FALCON Racing Kart 2023

2023 年度モデルのに関するお知らせ -11 月 24 日更新-

2023 年度モデル変更点 PHOTO

変更点① OK&KZ シャーシ

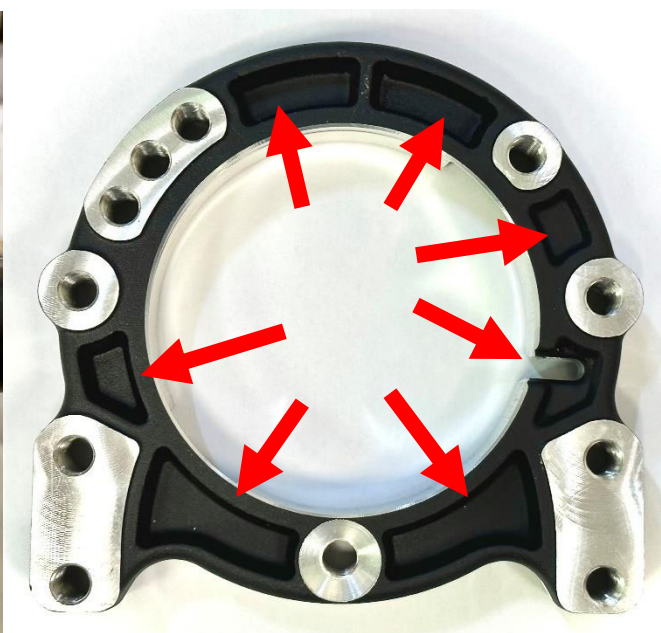
上記矢印の通り、**削りと肉抜きを行い、ベアリングホルダーの剛性を落としました**。コンセプトはレースに勝つフレームです。つまり練習走行中などの軽い路面でフレームのピークを合わせるのではなく、レース日の重い路面でリアが少し逃げるくらいの状態をピークに想定しました。

変更点② MINI & OK & KZ シャーシ

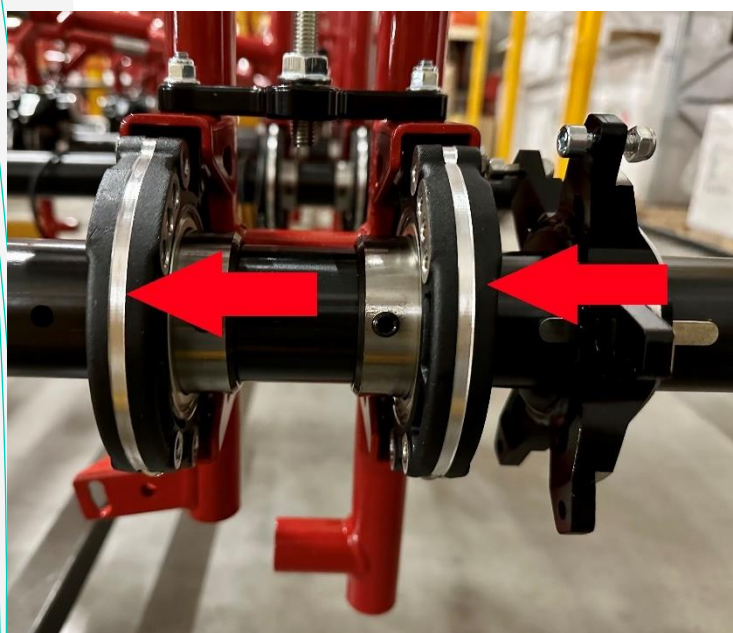
上記矢印の通り、**新型形状のステアリングシャフトコラムサポートを採用しました**。どのような体型にも合うようにステアリングシャフトを様々な位置に装着出来る様に穴の数を増やしました。少しいびつな形ですが、ドライビングポジションの幅を広げることが出来ます。
